Bilaga 4

Jämförelse- och synpunkter på Planbeskrivning, Granskning, Dnr 2017-09500

Daniel Åkesson för Rädda Lövsta

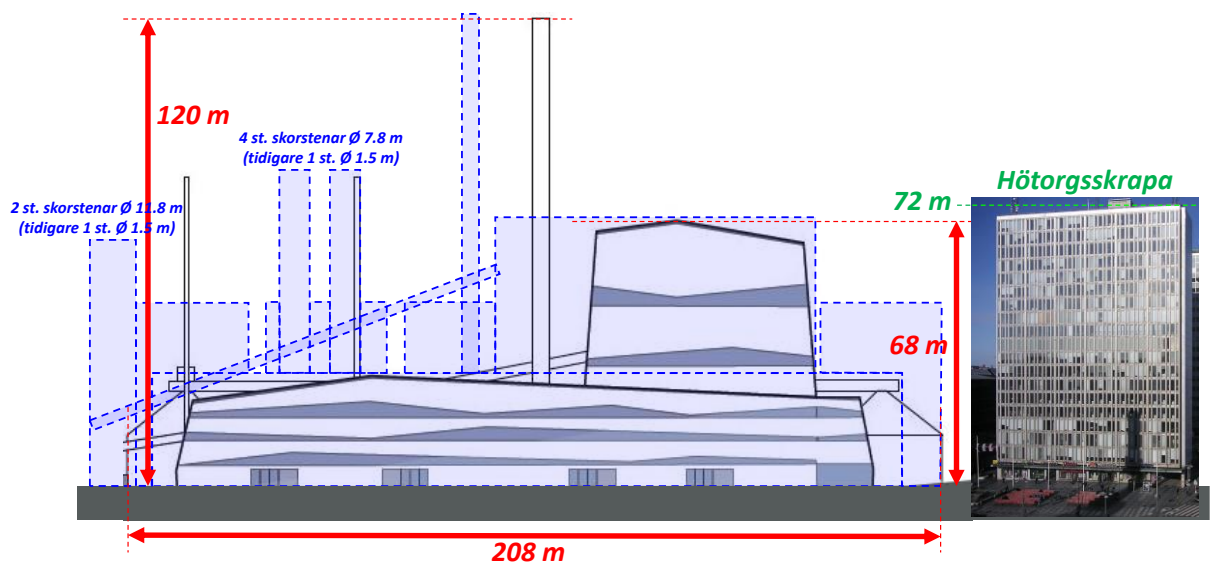
Betydelsefulla skillnader, med nytt mått, tidigare mått och relativ ökning, summeras nedan, med punktangivelser i figuren ovan.

Sept-2022	Mars-2019	Ökning
1. Höjd på bränslesilos	47 m	24 m	+96%
2. Pannbyggnadens längd vid tak	82 m	53 m	+55%
3. Pannbyggnadens bredd	55 m	48 m	+14%
4. Bränsletransport anslutningshöjd	57 m	32 m	+78%
5. Huvudbyggnadens längd	192 m	178 m	+8%
6. Hamnens längd	382 m	325 m	+ 17%
7. Nyttillkomna höga hamnbyggnader	16 m byggnader	-	-
	34 m CO ₂ lagringstankar	-	-
8. Nyttillkommen CCS-anläggning på tidigare reservationsyta för framtida utbyggnad	högre än tidigare huvudbyggnad		
	31 m till tak	28 m	+11 %
9.	44 m inklusive kolonner för CO ₂ -avskiljning		+57%
10. Total anläggningslängd	315 m	178 m	+77%

11. Antal sekundära skorstenar	6 st.	2 st.	3 gånger
Sekundär skorsten max. höjd	81 m	79 m	+2%
Sekundär skorsten diameter	2 st Ø 12 m	2 st Ø 1.5 m	8 gånger
	4 st Ø 8 m	-	-

- Punkt 1-5:** ger upphov till en helt annan "industrimur" genom landskapet än innan. Vi har tidigare bland annat hävdad att *värmeverkets pannbyggnad blir nästan lika hög som en hötorgsskrapa!* Nu minskas höjdskillnaden en meter till och *pannbyggnaden blir dessutom BETYDLIGT BREDARE än en hötorgsskrapa!* Vi får också veta att den lika gärna kan placeras längst till vänster i bild: *"tillåtna byggnader och fasta tekniska anläggningar kan placeras fritt inom respektive byggrätt".* Nedan en bild vi använt oss av i våra informationskampanjer, baserat på tidigare underlag, där den ansökta byggnadsvolymen är adderad (blå rutor)

- Punkt 6:** Hamnens förlängning inkräktar betydligt mera på Kyrkhamn- och dess tilltänkta naturreservat. Dessutom kan bullernivåerna i Kyrkhamn komma att öka mera än vad som framkommit i bullerutredningen, då ljudet kan färdas med fri sikt mot Kyrkhamn över öppet vatten på ett helt annat sätt, än tidigare.
- Punkt 7:** I hamnområdet ansöker man om att uppföra byggnader motsvarande 5-våningshus i höjd, och placera tankar för avskild koldioxid, med höjd som motsvarar 10-våningshus. Detta kan inte anses uppfylla målsättningen i *Planbeskrivning, Granskning:*

- Punkt 8-9:** Den nytillkomna CCS-anläggningen får med sina kolonner för koldioxidavskiljning en höjd som är nästan 60% högre än den tidigare huvudbyggnadens. Dessutom hamnar denna industribyggnad endast 210 m från den närmsta bostaden på Lingonrisgränd, mot ca 250 m till tidigare föreslagen bebyggelse. Byggnadshöjden och närheten till bostäder motiverar en kompletterande bullerutredning
- Punkt 10:** Huvudbyggnaden kommer tillsammans med CCS-anläggningen att utgöra 315 m total anläggningslängd mot tidigare 178 m, vilket ytterligare kommer förstärka intrycket av

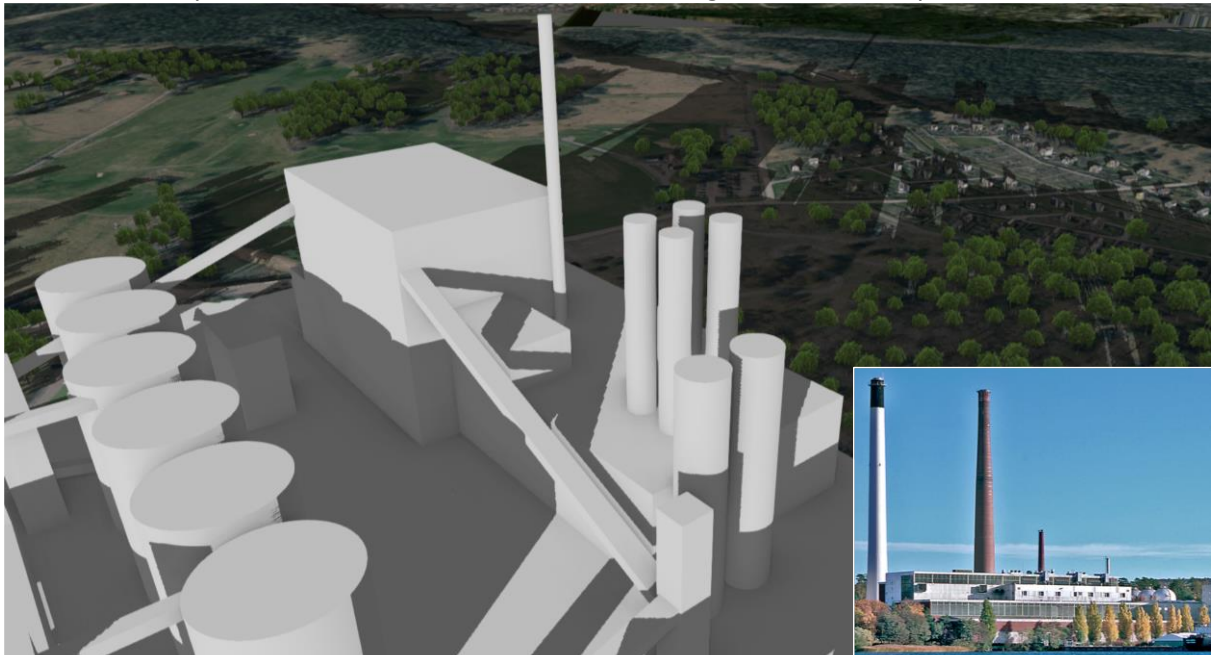
- *Punkt 11:* Den primära skorstenen har samma diameter som innan och är bara 1 m högre än tidigare. Däremot har de tidigare 2 sekundära skorstenarna utökats till totalt 6 stycken, där 4 av dem är 2 m högre och drygt 5 gånger grövre, och 2 av dem dessutom är nästan 8 gånger grövre än tidigare(!): Detta ger ett ofrånkomligt intryck av industrikomplex över hela Villastaden, som inte alls kan jämföras med tvillingskorstenarna vid dagens värmeverk i Hässelby strand. Nedan en bild från 3D-visualiseringen, med Hässelby Strand infällt.

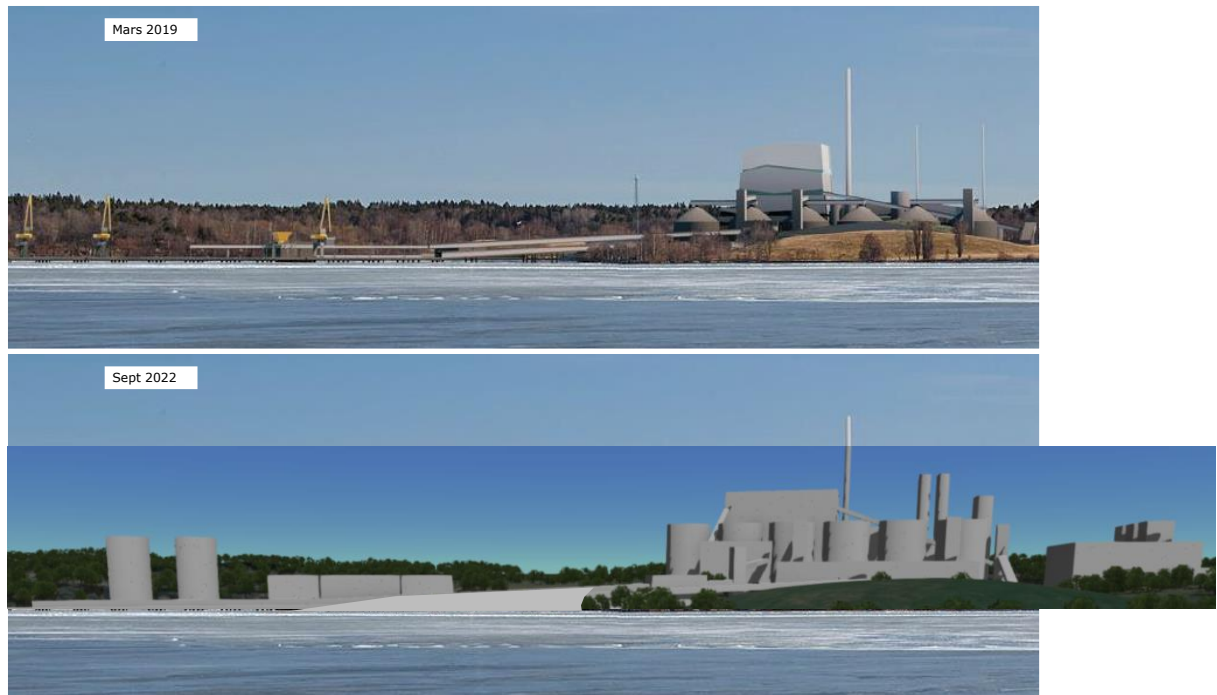
Planen får alltså en mycket negativ påverkan på landskapsbilden, och man kan inte heller med den bästa vilja hävda att anläggningen varken kommer döljas- eller smälta in, oavsett materialval på fasaderna. Nedan "Vy från Ekerö" ur tidigare gestaltungsprogram, samt ett montage från 3D-visualiseringen ur en liknande vinkel, som åskådliggör detta.

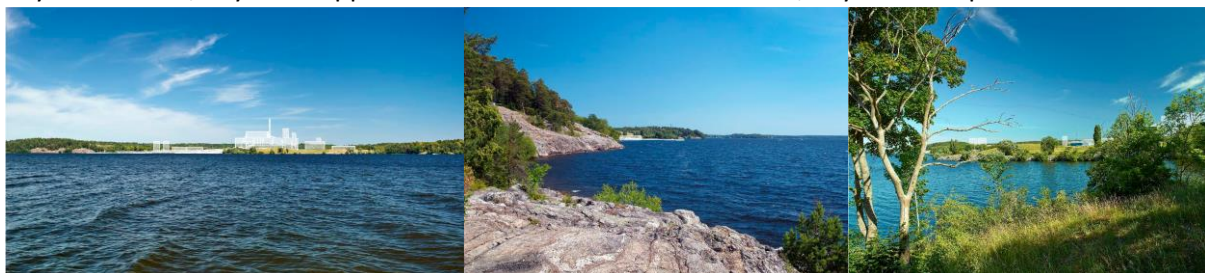
Om man jämför de renderade arkitektbilderna över "vy från golfbanan" mellan förslagen, ser man att de snedskurna väggarna och taken nu mycket riktigt blivit ersatta med volymeffektiva rätblock. Man har dock fortfarande använt betydligt mindre bränslesilos från ursprungsförslaget, och dessutom valt att utelämnat 6 av 7 skorstenar i visionsbilden, medan samtliga (då) tre skorstenar återgavs i ursprungsförslaget. Den valda nya vyn tonar även ned byggnadslängden jämfört med ursprungsbilden. Till höger en 3D-visualiseringsvy ur snarlik vinkel för jämförelse.

"Vy från Ekerö", "Vy från klipporna norr om verksamhetsområdet", "Vy från Tempeludden"

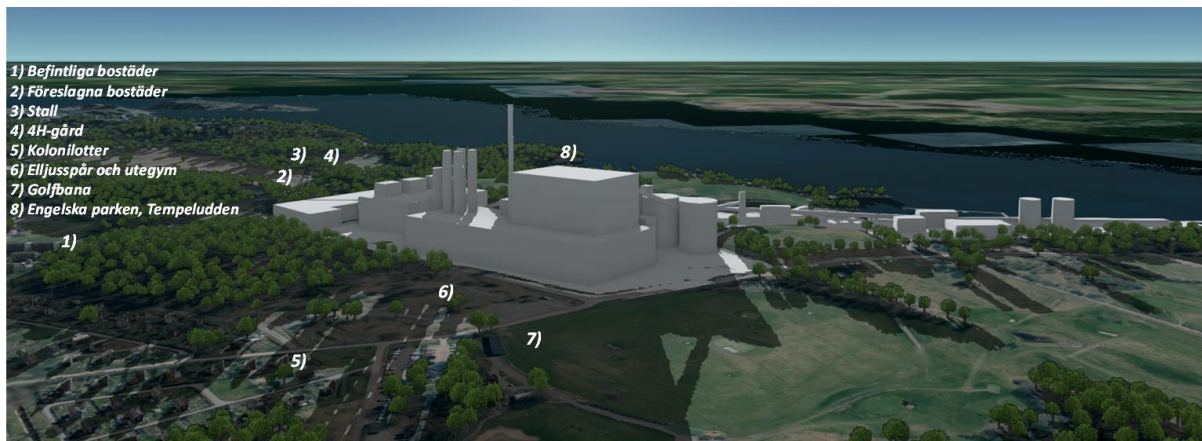
Även i visualiseringsbilderna har man nu använt sej av genomskinliga konturlinjer, medan det gamla förslaget presenterades med solitt renderad anläggning: Jämför med "Vy från Ekerö" 2019, sida 3.

Vyn från Tempeludden efterfrågades i Rädda Lövsta's tidigare samrådsyttrande, och vi fick på synen

med Mark- och miljödomstolen veta att sly kommer röjas vid platsen, ”för en friare utblick över verksamhetsområdet”. Den genomskinliga siluetten, beskuren vid pannbyggnaden ger alltså inte en rättvis bild.

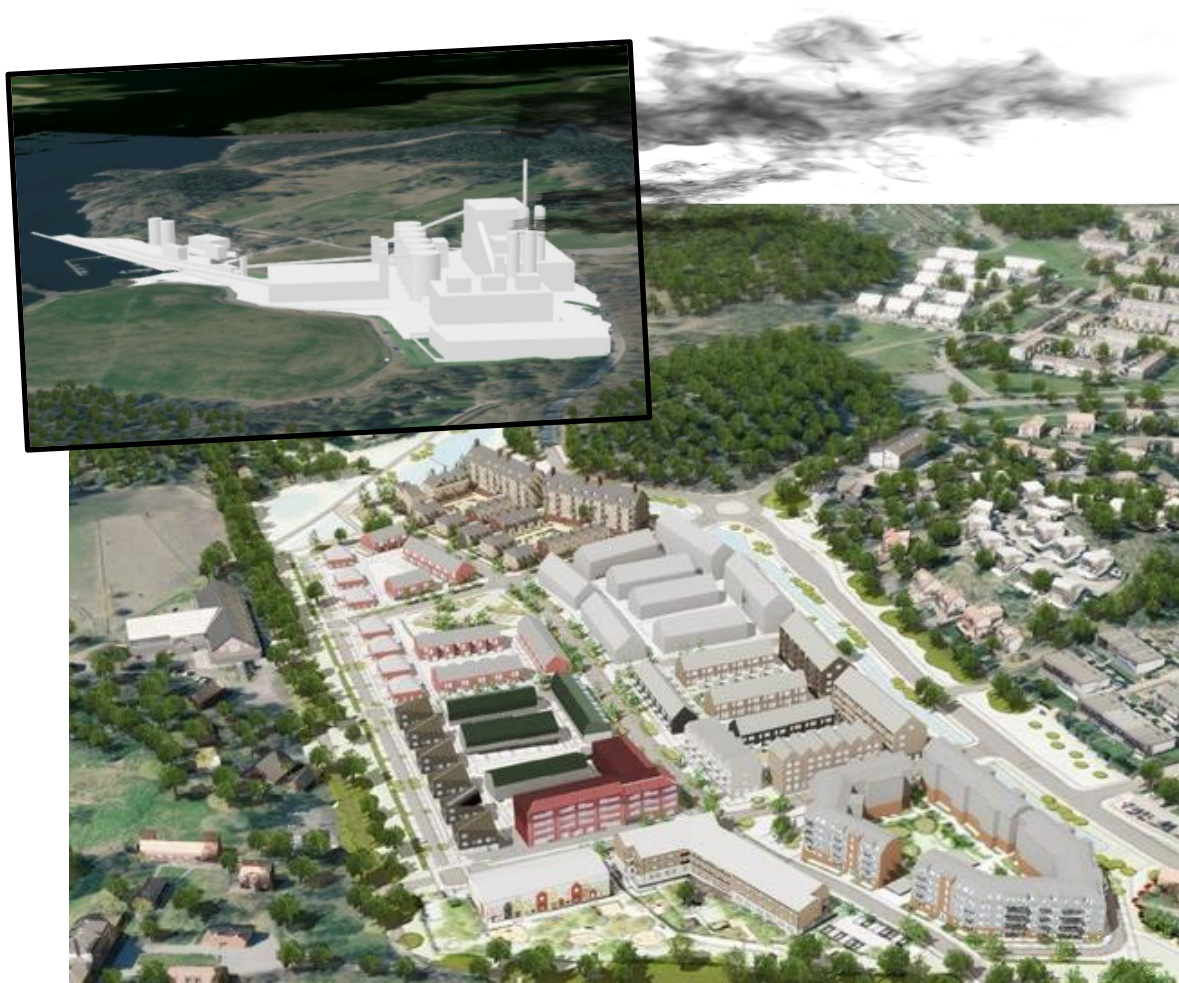
Avslutningsvis några bilder som åskådliggör hur anläggningen totalt kommer dominera landskapsbilden, och hur villastadens prägel av boende med närhet till naturen kommer försvinna.

Övre bilden direkt från 3D-visualiseringen, sett från golfbanan. Nedre ett montage med de planerade Riddersviksbostäderna tillsammans med 3D-visualiseringen ur liknande vy. Röken är endast illustrativ.
